PARECER DE DESCONFORMIDADE

BIOADVANCE - PORTO DA FIGUEIRA
(Projeto de Execução)

BIOADVANCE-THE NEXT GENERATION, LDA

Coimbra, dezembro de 2025

Figura 2 – Representação geral do macroprocesso da produção. Fonte: RS.

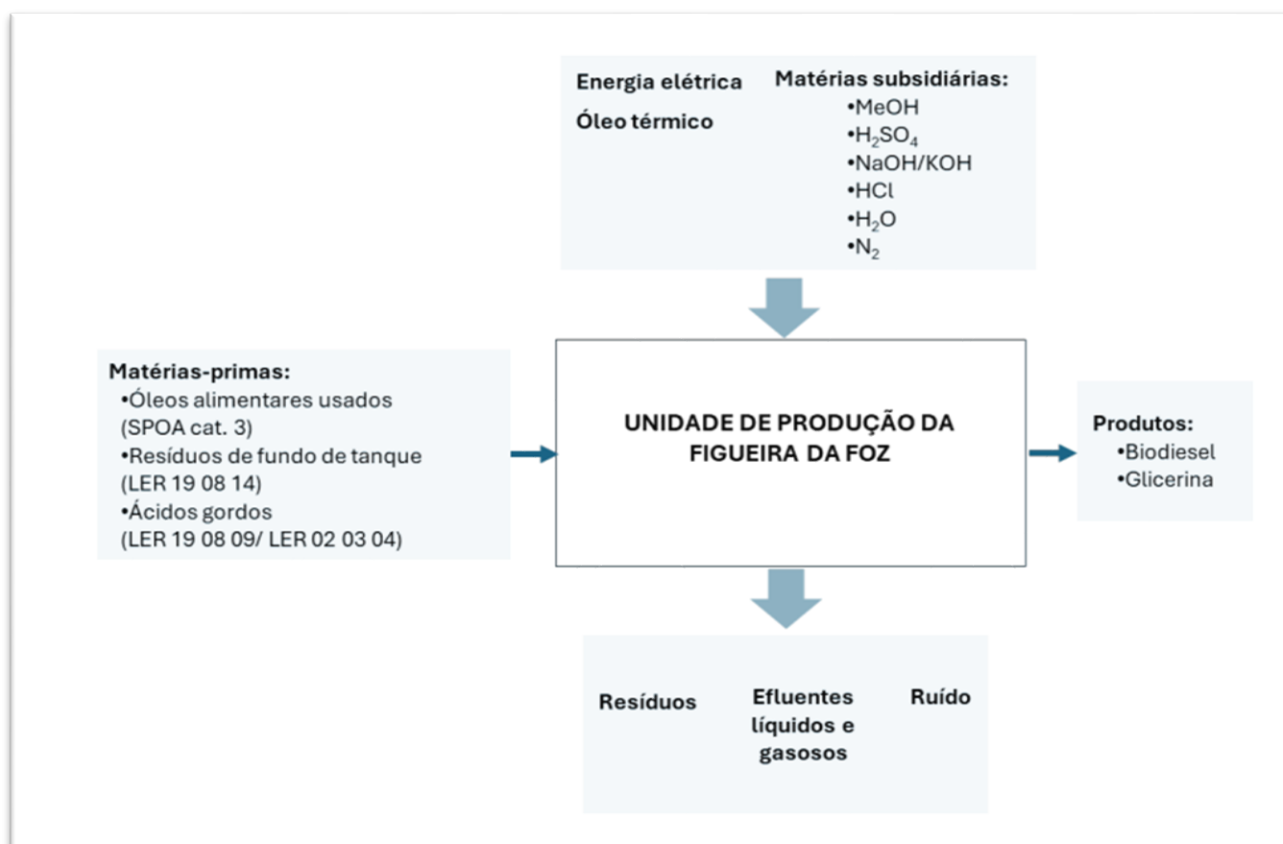
2. Não se identifica, na descrição do projeto, que se considera manifestamente insuficiente, nem no Diagrama apresentado, em que corrente, ou correntes, do processo ocorrerá a saída de sais que resultam da utilização dos hidróxidos de sódio e de potássio, sendo assumida a sua existência nas referências “Armaz. Água + sais” que consta do Diagrama referido. Não se identificando as saídas destas substâncias, concluir-se-ia que os mesmos são acumulados na instalação, o que é impossível.

Acresce ainda referir que, no que se concerne a águas residuais, no “Diagrama com Balanço de Massa de Fábrica de Biodiesel Rev.10”, se verifica—que não é esclarecido de que fases do processo provêm os 1 400 kg/h de águas residuais (ver referência ao D19004 no diagrama apresentado), sobre as quais é mencionado que tem origem em “diversas zonas da unidade”. Efetivamente, no Diagrama são identificadas quatro saídas de água com indicação de serem encaminhadas para o Depósito D19004, com os valores de 61, 15, 732 e 100 kg/h, o que perfaz 908 kg/h, valor que não tem qualquer correspondência com os 1 400 kg/h que dão entrada neste depósito.

7. Ponto 5 do PEU – *Reformular a Figura 3.3 do RS (pág. 3-7), dado que esta, apenas representa uma saída do “Evaporador 3 estágios”, derivando deste, 3 correntes do processo, o que não está correto, dado que é no referido sistema que ocorre a separação daquelas correntes. Terão de ser representados na figura os seus componentes principais para se compreender de onde deriva cada uma daquelas correntes. Também nesta figura, verifica-se a entrada de uma corrente para a ETARI, mas esta não apresenta quaisquer saídas, situação a corrigir.*

Relativamente a este ponto, o proponente apresenta na pág. A-4 da “Resposta ao Pedido de Elementos Adicionas”, conforme solicitado, uma figura retificada (Figura 3.3.). Contudo, da apreciação desta figura, verifica-se que no diagrama não foi corrigido o erro identificado no pedido de elementos, dado que para o “evaporador de 3 estágios” apenas foi representada uma corrente de saída, quando, face ao “Diagrama com Balanço de Massa de Fábrica de Biodiesel Rev.10” deveriam existir duas, embora este também não esteja correto. Considera-se que o indicado no “Diagrama com Balanço de Massa de Fábrica de Biodiesel Rev.10” não está correto, uma vez que só tem representadas duas correntes de saída, uma das quais apresenta a jusante um ponto de derivação de correntes, sem equipamento de separação associado. Assim, do diagrama, parece resultar que do evaporador de três estágios saíam: uma corrente de água com sais (encaminhada para o depósito D19005), uma corrente com 50% de metanol (encaminhado para recuperação) e água para a ETARI, logo três correntes.

No que se refere a este ponto, onde foi solicitado a reformulação do “Diagrama com Balanço de Massa de Fábrica de Biodiesel Rev.10”, foi, de facto, apresentada a reformulação, contudo, no que se refere à alínea:

a. a reformulação efetuada apenas foi relativa ao valor da capacidade de produção, que passou de “20 000 Ton/ano”, para 22 163 t/ano. No entanto, verifica-se que, à exceção deste valor, todos os caudais permanecem inalterados no novo diagrama, o que não está correto uma vez que foi solicitado que a capacidade de produção fosse calculada para a totalidade dos reatores (incluindo os suplentes). Essa alteração que foi solicitada, refletir-se-ia no aumento dos caudais apresentados no diagrama.

Acresce, ainda, referir que, havendo sete reatores, não obstante um deles ser suplente, no Diagrama de massa deveriam ter sido referidos os sete, dado ter sido solicitado que o mesmo fosse considerado no cálculo da capacidade de produção instalada e esta deveria ter sido calculada considerando os equipamentos /reatores suplentes.

b. não foi esclarecida a origem dos “resíduos aquosos: 106 kg/h”, tendo sido informado que “a origem do material é a matéria prima”, não sendo perceptível a que correspondem estes resíduos.

c. não foram identificados com o respetivo LER os “resíduos aquosos:106 kg/h”. Estes resíduos também não se encontram inscritos no Quadro Q40 do Formulário LUA, não sendo também identificado o seu local de armazenagem.

- d. É de notar também que apesar de ser referida a capacidade de 22 163 t/ano no título do diagrama, a saída do produto é indicada com um caudal de 22 168 t/ano.

Em resposta a este ponto, onde foi solicitada a apresentação dos balanços de massas de cada equipamento em que se verifique a separação ou junção/mistura de correntes, foram apresentados “balanços mássicos parciais por área/zona processual”, que não corresponde ao solicitado, nem permite a necessária análise. Acresce que no terceiro parágrafo da resposta a este ponto 9, resulta que o evaporador não é um equipamento, mas um conjunto de equipamentos, nomeadamente quatro torres, presumivelmente, de destilação. Sobre estas, não foi apresentado o balanço de massas de cada uma, apesar de solicitado. Estes equipamentos também não constam da listagem completa de equipamentos que foi solicitada. Sem prejuízo do referido, analisando o “Diagrama com Balanço de Massa de Fábrica de Biodiesel Rev.10”, verifica-se que este apresenta incoerências diversas, referindo-se a título de exemplo:

- a. no equipamento denominado “Evaporador de 3 Estágios”, verifica-se que:
 - i. existem duas saídas, uma correspondente a um caudal de 1 140 kg/h (encaminhada para o tanque D19006), outra corrente, que é erradamente representada, encaminhada para uma derivação (sem identificação de qualquer equipamento), da qual saem duas correntes: “Média: 60 kg/h (50% de MeOH)”, (desconhecendo-se ao que respeitam os restantes 50%), e “Média 500 kg/h”, que é encaminhada para o depósito D19005 (Armaz. Água + Sais), não sendo dada a informação sobre a sua composição, nem sobre quais são os sais e em que concentração estão presentes.

- ii. a corrente “Média: 500 kg/h”, encaminhada para o depósito D19005 (que refere Armaz. Água + Sais) é enviada para um “Concentrador/desidratador de glicerina”, do qual resulta uma corrente com Média: 200 kg/h encaminhada para os Depósitos D11005/D11007, que se destinam a Glicerina. Assim, não se compreende como de uma mistura de sais e água resulta glicerina.

- b. os valores apresentados no equipamento com referência R4001/R4002, encontram-se incorretos, dado que o balanço não fecha: o total de entradas é, em média, 1 530 kg/h

(96 + 897 + 75 + 60 + 67,9 + 334), estando apenas representada uma única saída com a média de 1 853 kg/h.

- c. na “Segunda Desidratação”, a informação associada não está correta, dado que existe uma corrente de entrada e uma de saída, sendo que uma toma o valor 3 098 kg/h e a outra 3 014 kg/h, devendo ambas, de acordo com a Lei da Conservação da Massa, ter o mesmo valor.

- d. Situação semelhante se verifica na “Lavagem e Decantação”, onde as entradas totalizam 3 791 kg/h, e as saídas são 3 690 kg/h, ou seja, há uma suposta acumulação de massa de 101 kg/h.

- e. No “Armaz. de Fame Bruto”, ocorre o inverso, uma única entrada de 2 987 kg/h, resulta num caudal médio de saída de 3 088 kg/h, com uma “produção” de massa de 101 kg/h.

- f. Também no conjunto sequencial de equipamentos *Reator Metóxido/Armazenamento Metóxido/Permutadores Calor*, do “Diagrama com Balanço de Massa de Fábrica de Biodiesel Rev.10”, se verifica que 441 kg/h originam 458 kg/h, o que é, impossível.

- g. Já no conjunto sequencial de equipamento *Tanque Mistura/Destilação FAME 2 etapas* se verifica que, de uma entrada de 3 020 kg/h resulta uma saída de 2 530 kg/h.
